【結果概要】

- 意見の募集期間 : H25.4.22~5.12(21日間)
- 意見の提出者 : 37人
- その他意見の総数 : 91件

Q3. 「金沢自転車通行空間整備ガイドライン（素案）」に関する設問

【自転車マーク+矢印の路面標示について】

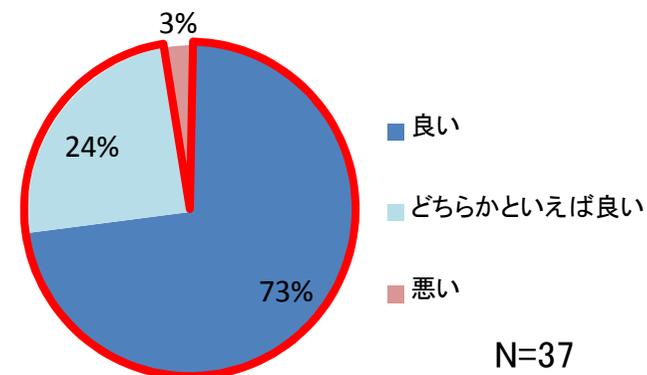
意見	対応
1	<ul style="list-style-type: none"> 自転車の通行空間が明確になってとても良い取り組みだと思ふ。また、国道、県道、市道で統一されたマークを使うことで、ネットワークとしても良いと思ふ。 	⇒賛同ご意見として承ります。
2	<ul style="list-style-type: none"> 路上駐車・停車禁止にしなければ無意味です。 	⇒自動車ユーザーに対し積極的に自転車空間整備についてPRし、路上駐停車がないような周知を含め、検討していきます。
3	<ul style="list-style-type: none"> 全国版ガイドラインの標準的な考え方や金沢自転車ネットワーク協議会の内容は拝見しては無いが、道路幅員関係における、自転車通行空間設置の基準は設ける必要有るのではないですか。 	⇒金沢版ガイドラインP29「自動車速度及び路肩幅員と整備形態の関係」にて、目安としての考え方を示しています。
4	<ul style="list-style-type: none"> 融雪装置のある道路では側溝に向けて傾斜があり、自転車走行に危険がないように配慮してほしいです。 	⇒金沢版ガイドラインP38 3-5. 2) より、自転車の安全な通行空間が確保できない場合は、その幅員を除く事も検討するものとしています。
5	<ul style="list-style-type: none"> L型側溝がある場合、勾配があるため、自転車が走りにくく、これを自転車通行帯の有効幅員に含められても実際にはつらいです。 	
6	<ul style="list-style-type: none"> 自転車マークの種類を分けたのがユニークです。 	⇒賛同ご意見として承ります。
7	<ul style="list-style-type: none"> 自転車に通行方向が分かりやすいように矢印マークは重要。また自動車に対して明示するために、自転車通行帯をはっきり色分けすべきだと思います。 	⇒金沢版ガイドラインP41 3-6. より、歩行者や自動車からの視認性を高め、自転車利用者の安全性・走行性の向上を図るため、自転車通行空間の着色を検討するものとしています。

8	<ul style="list-style-type: none"> 自転車走行指導帯と自転車専用通行帯の区別が分かりにくいです。自転車走行指導帯と自転車専用通行帯で着色を変える工夫などをしてはいかがでしょうか。 	⇒自転車走行指導帯と専用通行帯の違いは、車道の一部を走行する自転車走行指導帯と、車道とは別に独立したレーンを設けることができるかの違いになります。そのためどちらも自転車通行区間であることをドライバーに周知するため、自転車マークと矢印に加え、着色又は区画線等により明示することが望ましいとしております。

14	<ul style="list-style-type: none"> 進行方向の指示に自転車マークは必要ないと思います。 	
15	<ul style="list-style-type: none"> 進行方向の指示に自転車マークは必要ないと思います。矢印と自転車左側通行や歩行者・自転車優先の文字だけで問題ないのではないのでしょうか。あえて耐候性を落とした表示で周知するまでは多めに表示しておき、利用者が多い所は自然に消えると仕様が良くと思います。

【歩行者マークの路面標示について】

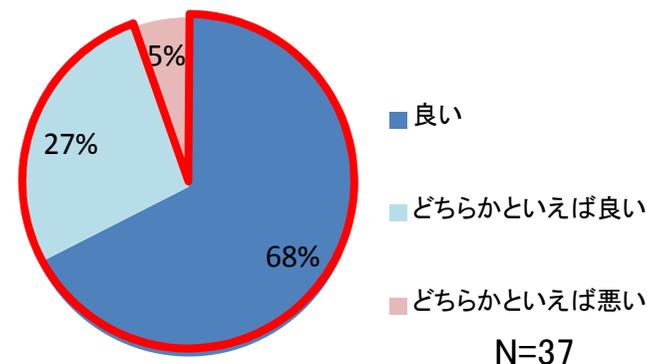
意見	対応
16	<ul style="list-style-type: none"> 歩行者を避けるためにルール違反してしまう場合もあるので、歩行者の通行場所を示すことはとても良いと思います。みんながそれぞれのルールを守る意識が大切であり、それが交通安全に繋がると思います。 	⇒賛同ご意見として承ります。
17	<ul style="list-style-type: none"> 自転車マークの隣に、明確に線で区切られた上で設置されているのは良いと思います。 	
18	<ul style="list-style-type: none"> 歩行者としての認知はしやすいと思います。心理的に「事件現場」のような感覚もあります。歩いていると「歩行者マーク」を足で踏まずによけてしまう思いもします 	⇒参考のご意見として承ります。
19	<ul style="list-style-type: none"> 歩行者の場合でも進行方向を明示して欲しいです（双方向 可でも）。 	
20	<ul style="list-style-type: none"> 歩いているマークのほうがよいと思います。 	
21	<ul style="list-style-type: none"> 更にひらかなで、「ほこうしゃ」と入れて下さい。 	
22	<ul style="list-style-type: none"> 歩いている姿がわかるほうが良いと思います。 	
23	<ul style="list-style-type: none"> 歩道は基本的に歩行者専用なので、自転車通行可能な場所は「自転車車道側走行」、自転車通行不可の場所は「自転車走行禁止」と明記したほうがよいと思います。 	⇒今後の検討課題として承ります。
24	<ul style="list-style-type: none"> 歩行者は「右側通行」の徹底は難しいと思われるので、自転車用の表示よりもこちらが多いほうがよいと思います。 	⇒自転車通行空間整備を基本としている中で今後の課題として承ります。
25	<ul style="list-style-type: none"> 両矢印があってもよいのではないのでしょうか。 	⇒矢印については自転車マークと合わせて使用する事としており、自転車の通行方向に両矢印を設置する事は危険があるおそれがあるので参考意見として承ります。

意見	対応
26	<ul style="list-style-type: none"> 道路幅員関係における、自転車通行空間設置の基準は設ける必要が有ると思います。設問1と2の中央小学校地区市道の事例を見てもそう思います（歩道有り無しによるのでしょうか）。 	⇒金沢版ガイドラインP23 3-4. 整備形態の選定において、歩行者及び自転車者の安全性・快適性の向上の観点から、路線ごとに交通状況、路線状況、沿道状況に配慮しつつ整備形態を選定するものとして明示しています、P25には【参考】として、分離の目安の考え方となる自動車速度と路肩幅員と整備形態の関係についても明示しております。
27	<ul style="list-style-type: none"> 子どもによりわかりやすくするため、通学路などでは自転車路と歩行者路をガードレールないし等間隔のポールなどで区切ってはいかがでしょうか。 	⇒金沢版ガイドラインP38 3-5 1) において接触の危険性など自転車の安全性を考慮して自転車通行空間と歩行者空間の間に柵等の分離工作物をできる限り設置しないとしております。

【着色について】

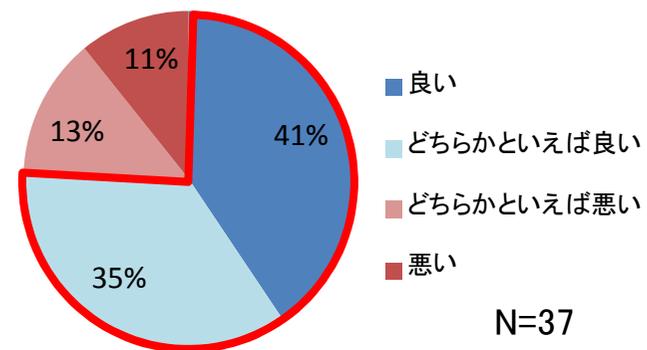
意見		対応
28	・着色は無くてもよいくらいであり、落ち着いた金沢らしいカラーが良いと思います。	⇒賛同ご意見として承ります。
29	・地域特性や景観に配慮して色を選択することは重要と考えます。	
30	・通行空間・通行帯を何らかで表示した方が自動車・自転車の走行がスムーズに行えると思います。	
31	・夜間でも認識できるような反射塗料の使用も検討願います。	⇒視認性向上の必要性という事で今後の検討課題と致します。
32	・景観的に落ち着いた色ではあるが、暗いイメージがあり夕方や夜間での認識がし難いです。安全性を重視すれば明確な明るい色彩やライトで反射する等の措置をとったほうがドライバーにとっては良いのではないのでしょうか。	
33	・夜間はどのような感じかが少し心配です。	
34	・グレーのアスファルトとのコントラストを強くして欲しいです。融雪装置の水のサビで色味が変わって見にくくなります。夜間でも判別しやすいように明度を上げて欲しいです。	
35	・できれば夜は自動車のライトで反射する(細かい発光材料、またはライトを照り返すようなもの)、事例も夜間の照明等がついているときの写真があるとよいと思います。	
36	・自動車から自転車道を識別できるようにカラー化して頂きたい。特に夜間は自転車道を識別できない事が多く、自転車の発見が遅れ危険を感じます。カラー化されていない道路を走行中、自動車から発見されていないと感じる。

意見	対応
37	<ul style="list-style-type: none"> 着色は不要です。白ラインと自転車マークだけで十分です。本場デンマークでも自転車レーンの着色は交差点内のみでありました。尚、どうしても着色するとすれば灰桜色は金沢の場合景観上妥当です。 	⇒着色については必ず行わなければいけないものではありません。金沢自転車通行空間整備ガイドラインでは金沢市景観計画を踏まえ灰桜色としております。
38	<ul style="list-style-type: none"> 白線に沿わずかたちで着色面を減らせばよいと思います。こんな所でカッコつけて伝統色とか必要ありません。 	
39	<ul style="list-style-type: none"> 自動車で行っている、自転車走行指導帯と自転車専用通行帯との区別がわかりにくいので、どちらか一方のみを着色するなど使い分けをしてはいかがでしょうか。 	⇒自転車走行指導帯と専用通行帯の違いは、車道の一部を走行する自転車走行指導帯と、車道とは別に独立したレーンを設けることができるかの違いになります。そのためどちらも自転車通行区間であることをドライバーに周知するため、自転車マークと矢印に加え、着色又は区画線等により明示することが望ましいとしており、参考意見として承ります。
40	<ul style="list-style-type: none"> 景観に配慮すべきというのは分かりますが、1年後には周辺と同化してしまい、区別にならないので、本来の目的を達成していないようにも思います。 	⇒適切な維持管理に努めて参ります。

意見		対応
41	・目立たないです。	⇒金沢市景観計画を踏まえた日本の伝統色である灰桜色を基本としておりますが、明度、彩度については対象区間の周辺景観や消雪水に含まれる鉄分の影響を考慮する事と、視認性を高めるために舗装面と着色面のコントラストに配慮する事としております。
42	・色が強く、歩道や車道などの他の地の部分と調和していません。	
43	・灰桜色・茶色系と黒・灰のコントラストが良くありません。	
44	・街並みと道交法では、道交法の安全を最優先すべきです。全国で統一感を持たせるために青色が良いです。えんじ色のカラーマーキングは、県外からのドライバー、歩行者、自転車利用者の混乱を招いている。	
45	・他県ではよく見られ、視認性も良い青色系の使用も考慮してはいかがでしょうか。また、施工にかかる費用面も検討すべきではありませんか。	
46	・融雪装置から出る錆の色と混同して明示効果が薄そうです。黄、緑、青など目立つ色にて、交差点はさらに色を変えるなどの工夫が必要です。

①「自転車走行指導帯」の基本的な考え方について

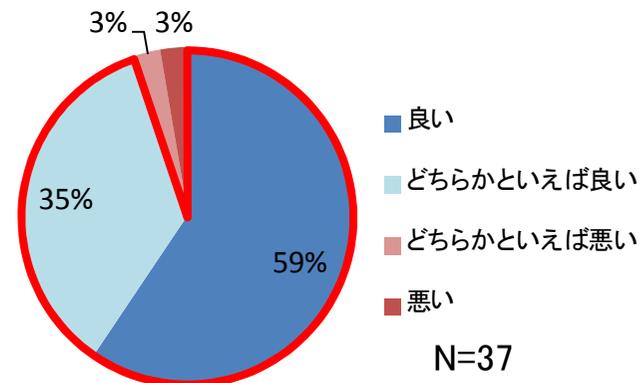
意見		対応
47	<ul style="list-style-type: none"> • 本来のルールを示すものとしてとても有効だと思う。クルマに自転車の通る場所を教えることが交通安全につながると思います。 	⇒賛同ご意見として承ります。
48	<ul style="list-style-type: none"> • 非常に有効である。自転車、自動車ともに安心感がまるで違う。素晴らしいせ策です。 	
49	<ul style="list-style-type: none"> • 自転車走行指導帯があることによって、自動車の幅寄せがなくなります。自転車の通行位置と進行方向がはっきりします。 	
50	<ul style="list-style-type: none"> • 道幅いかんではなく、道路は利用者全員の物でありシェアして利用する。弱者優先の基本を徹底すべきです。 	
51	<ul style="list-style-type: none"> • ここを通行するというのが分かりやすいので、もっと整備すべきです。車もここを自転車が通ると分かりやすいので、注意したり、気をつけるようになると思います。 	
52	<ul style="list-style-type: none"> • 左側通行さえ徹底されていれば大変走りやすいのですが、未だ逆走車も見受けられます。自転車での通学者だけを悪者にしたくありませんが、登校先の学校の場所を考えると致し方ないかもしれません。

意見	対応
53	<ul style="list-style-type: none"> 自転車は進行方向の段差に弱いことから、特に左の写真のような道路は転倒の危険性があります。費用はかかるが、埋設型の側溝への変更が望ましいです。 	⇒金沢版ガイドラインP38 3-5. 2)より、自転車の安全な通行空間が確保できない場合は、その幅員を除く事も検討するものとしています。
54	<ul style="list-style-type: none"> 車道の端にある蓋の上を自転車で走るのは、少し怖いです。子供の頃に、滑ったのか挟まったのかして転んだことがあり、後ろから車がきていたら…と思うと不安を覚えます。 	
55	<ul style="list-style-type: none"> 車が多く、自転車通行帯が狭いので、自動車側から見ても自転車側から見ても大変危険ではないでしょうか。 	⇒本来であれば自転車専用通行帯を設置する事が望ましいが、自動車の速度や交通量により、地域の実情に応じた自転車通行環境整備を進めていくなかで、自転車走行指導帯の整備も手法の一つであります。
56	<ul style="list-style-type: none"> 指導帯の設置は、必要であるが、自転車は車道を通ることとすると、自転車に乗る年齢によっては、危険であり、新たに車道整備も平行して行う必要があります。 	⇒今後の検討課題として承ります。

意見	対応
57	<ul style="list-style-type: none"> 自転車の通行位置を明示することはよい取り組みだと思います。しかし、自転車利用者や自動車運転者には専用通行帯と指導帯の違いがほとんど理解されていないので、その違いについて積極的にPRすべきだと思います。 	⇒自転車、自動車ともに安全に道路空間を利用できるよう周知についても検討して参ります。
58	<ul style="list-style-type: none"> 車利用者にとって、自転車の動きが読めないため、自転車の路肩走行は非常に危険に感じます。車、自転車双方のマナーや法律遵守の意識を高める施策が必要と思われます。 	
59	<ul style="list-style-type: none"> 東山の自転車通行帯は数度通った程度ですがとても走りやすく、安心感を感じました。ただ、何回か逆走してくる自転車の方もおりましたので、制度がまだ浸透しきっていないのではと感じます。 	
60	<ul style="list-style-type: none"> とりあえず分けただけという印象です。自転車通行帯の駐停車に対する指導などドライバーへの周知の他、歩道も含めた複合的な整備が必要です。 	
61	<ul style="list-style-type: none"> 自転車走行の方への理解推進だけでなく、自動車の運転手への理解度もあげなくてはいけないと思います。また、一般の歩行者へも知っていただくことが大切です。 	
62	<ul style="list-style-type: none"> 路線によっては、一方通行化や自動車通行禁止の時間帯を設定することによって、自転車通行空間を確保することも考慮してはいかがでしょうか。
